SCHEDA R2 - Tarature e modifiche

Modifica per annullare l'inoltro della chiamata in servizio notte

Specifiche per modificare i tempi massimi di messa in attesa.

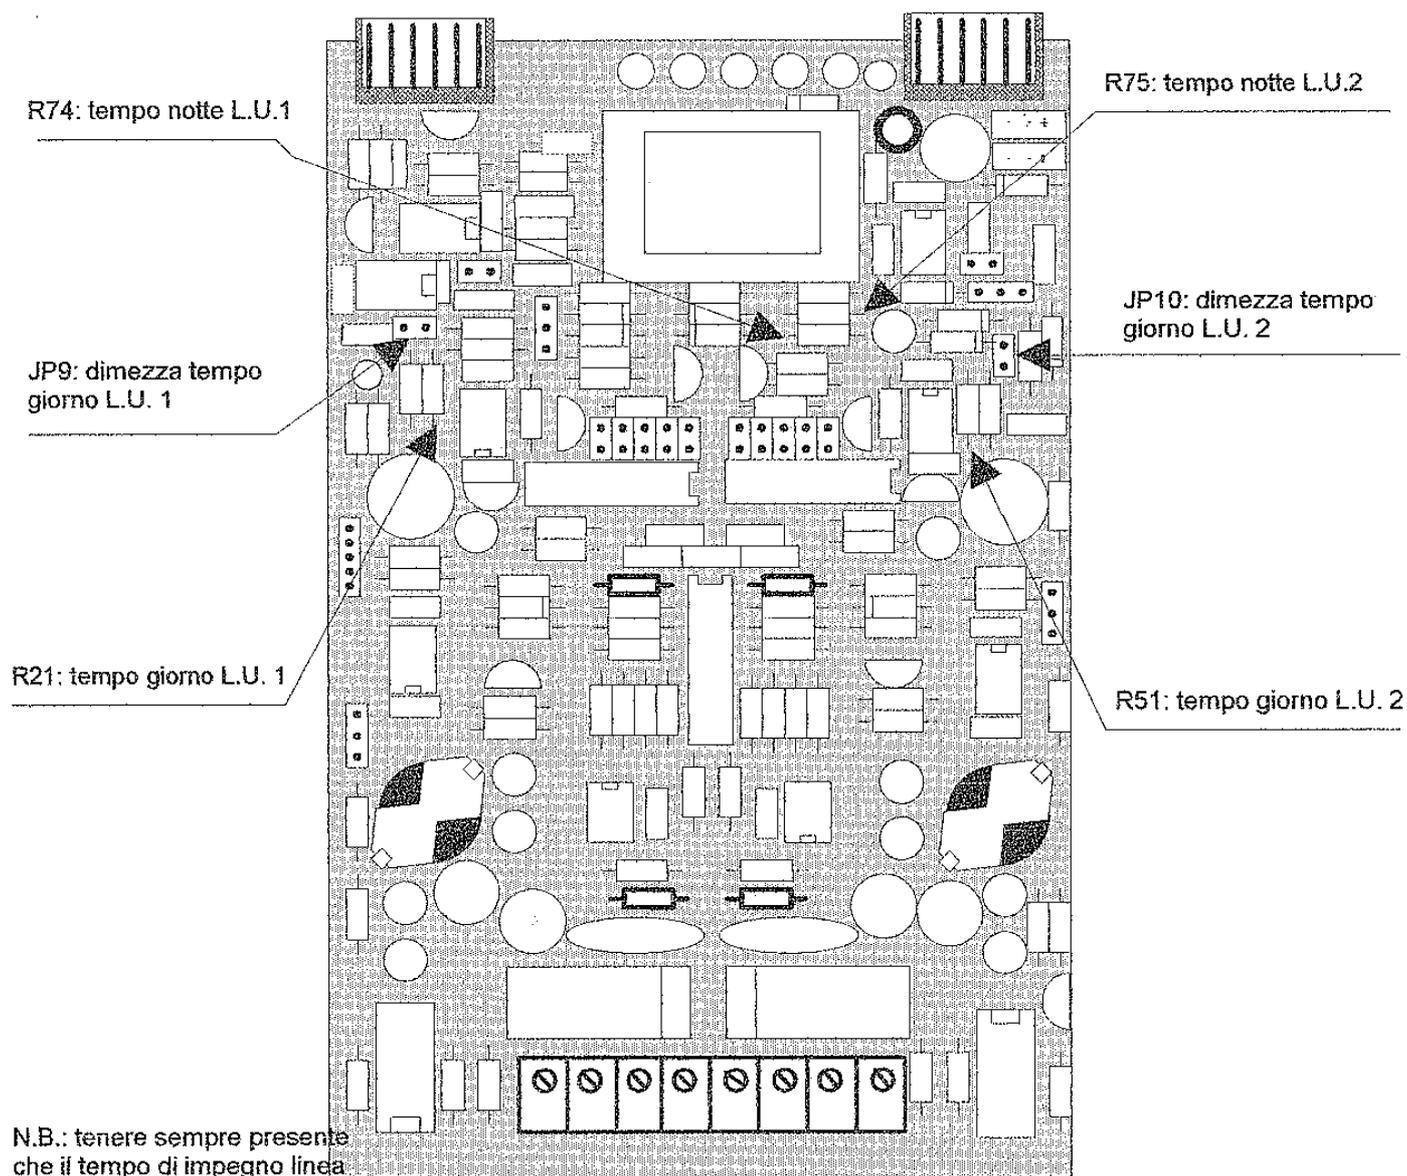
Il tempo di impegno linea da parte della scheda R2, non è vincolato al fatto che il chiamante rimanga in ascolto sulla linea urbana, ma è un tempo fisso durante il quale la scheda continua ad erogare il messaggio e a rilanciare la chiamata verso il centralino, in questa fase si può solo disattivare il risponditore, impegnando la linea dall'interno.

Se si desidera ridurre il tempo di impegno in giorno da 8' a 4' è sufficiente chiudere i ponticelli JP9 e JP10, rispettivamente per la linea 1 e per la linea 2.

E' possibile inoltre, agendo direttamente sui valori resistivi, regolare tale tempo alle proprie esigenze:

IN GIORNO: sempre con i ponticelli JP9 e JP10 chiusi, modificare i valori di R21 ed R51, calcolando che con il valore attuale di 330Kohm il tempo è a 4' e ragionando in proporzione.

IN NOTTE: le resistenze da modificare sono R74 ed R75, con valore di 150Kohm corrispondente a 1'30".

N.B.: tenere sempre presente che il tempo di impegno linea deve essere sufficiente per permettere alla scheda di erogare tutto il messaggio.
